Mission régionale d'autorité environnementale

Avis relatif au projet d'exploitation d'un parc éolien sur les communes de Le Meix-Tiercelin et Saint-Ouen-Domprot (51), porté par la SEPE des Moulins du Puits

n°MRAe 2019APGE41

Migration post-nuptiale (automne) des Grues cendrées
Source : Ligue pour la Protection des Oiseaux de Champagne-Ardenne

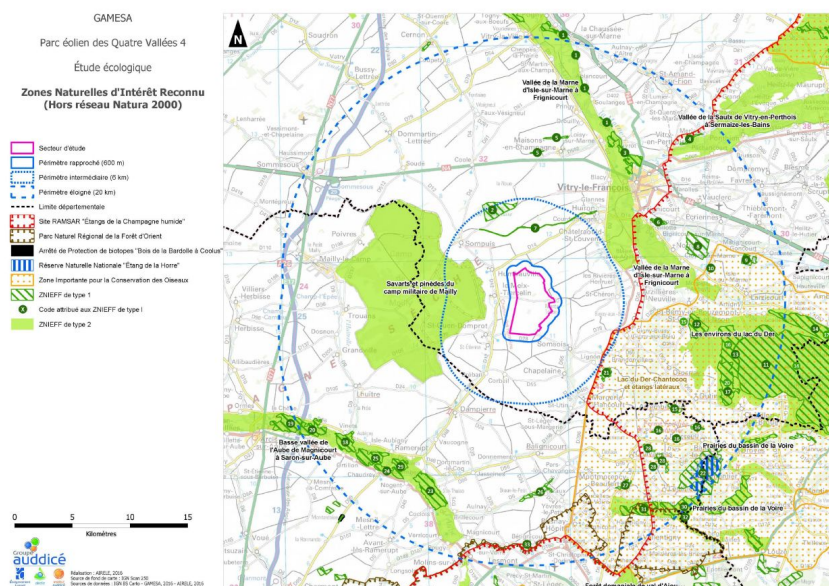
Le parc éolien de Quatre Vallées IV est situé dans le couloir de migration d'oiseaux de l'arc de la Champagne humide. Ce couloir a été principalement déterminé par rapport aux déplacements des Grues cendrées, mais les observations de terrain ont montré qu'il concerne également des espèces migratrices remarquables comme les Vanneaux huppés. Ce même axe est également un couloir majeur de migration des chauves-souris. Le flux migratoire transitant par la Champagne-Ardenne est d'importance européenne, car une partie importante des populations européennes d'oiseaux migrateurs survole ou fait halte dans cette région.

Contexte éolien du secteur

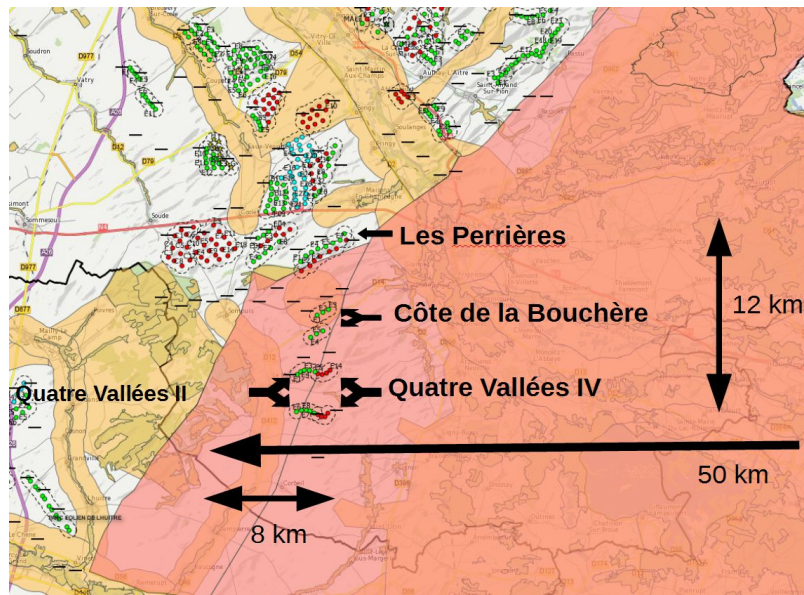
Au niveau du projet, le couloir de migration stratégique a une largeur de 50 km. L'éolienne la plus à l'est du projet est située à 8 km de la bordure ouest du couloir de migration (carte ci-après). Le projet vient empiéter sur le couloir de migration sur 16 % de sa largeur. Aussi, les oiseaux rencontrent sur 12 km une succession de lignes d'éoliennes (les 2 de Côte de la Bouchère puis les 2 des Quatre Vallées II) qui ne sont pas parallèles au sens de la migration et qui ainsi peuvent constituer un effet dit « de barrière ». L'ajout du parc de Quatre Vallées IV renforcerait cet effet.

L'Ae constate, à la lecture de l'étude d'impact que le couloir de migration stratégique est un enjeu essentiel déjà impacté par les parcs éoliens existants. Elle estime que le projet ne pourrait qu'apporter un impact supplémentaire sur ce couloir à protéger et que la proximité de parcs existants ne peut en rien justifier d'accroître l'impact sur un enjeu aussi sensible.
